EXPEDIENTE – RADICACIÓN: 17001-2-23-0062

RESOLUCIÓN DE NEGACIÓN No. 23-2-0244-NG

Manizales, 16 de agosto de 2023

2. Que el día 13 de marzo de 2023 se radicó solicitud de LICENCIA DE CONSTRUCCIÓN en la modalidad de AMPLIACION bajo el radicado 17001-2-23-0062 por parte de JAIME EDWIN ESCOBAR URIBE identificada con C.C. N° 1.058.228.317 en el predio ubicado en Dirección C 66A 39 51, con matrícula Inmobiliaria N° 100-13411 y ficha catastral N° 1-02-00-00-0069-0012-0-00-00-0000, para lo cual adjuntó los documentos exigidos en el decreto 1077-2015

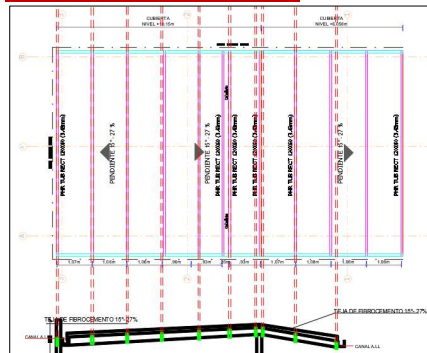
1. Otros requerimientos:

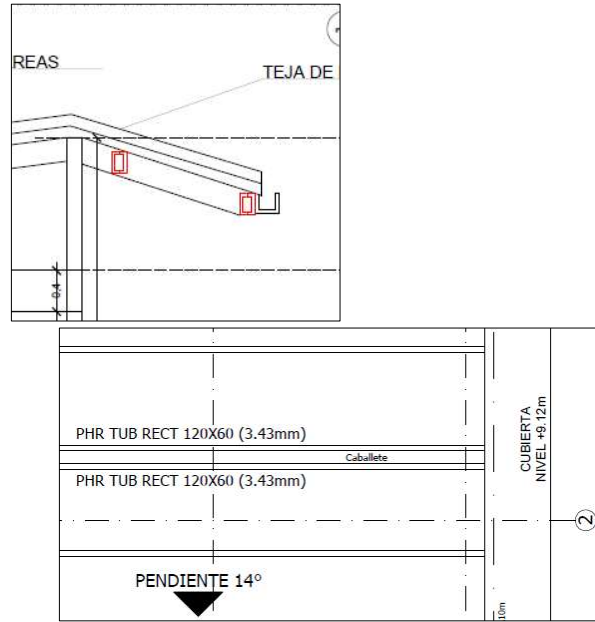
3.1.1.2 Revisar dirección de caída de los tramos de cubierta.

Observación no atendida, en planos estructurales se debe representar tramo corto y tramo largo y como se plantea en planos arquitectónicos. Ver el siguiente gráfico:

(Corte planos arquitectónicos) (Cubiertas según planos estructurales)

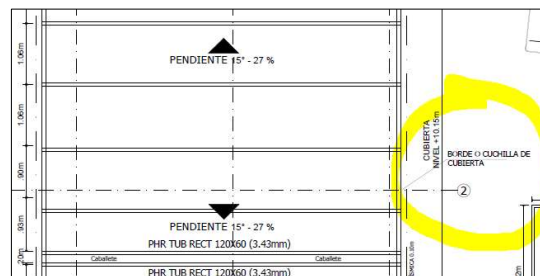
3.1.1.3 El desarrollo de la estructura de cubierta no contempla elementos de borde en planos estructurales. Coordinar

Observación no atendida, indicar claramente tramo de cubierta que contempla cuchilla y tramo que contempla perfiles de borde, o si plantea el borde con perfiles:

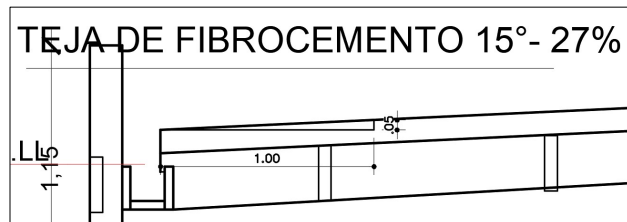
3.2 La Planta de cubiertas debe contener la siguiente información según aplique:

- 3.2.1 Observación atendida.
- 3.2.2 Canales A. LL

Observación atendida parcialmente, dibujar canales de desagüe en zonas cercanas al buitrón de ventilación.

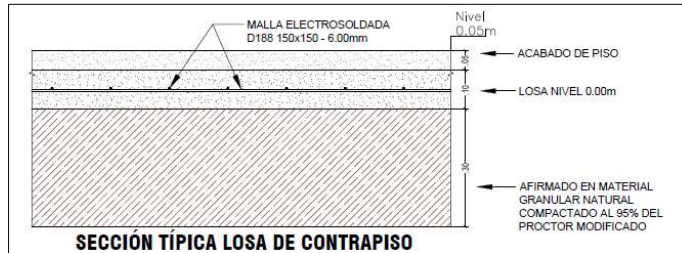
3.3 En el plano 1/5, se debe completar y verificar información en la planta de localización:

- 3.3.1 Delimitar, nombrar y acotar el perfil vial oficial.
- 3.3.2 Relacionar eje, nomenclatura y porcentaje de inclinación de la vía.
- 3.3.3 Delimitar y acotar linderos según un documento oficial.
- 3.3.4 Indicar paramentos vecinos
- 3.3.5 Indicar norte.
- 3.3.6 Relacionar escala.
- 3.3.7 Relacionar aislamientos respecto a otros predios.

Observación atendida parcialmente.
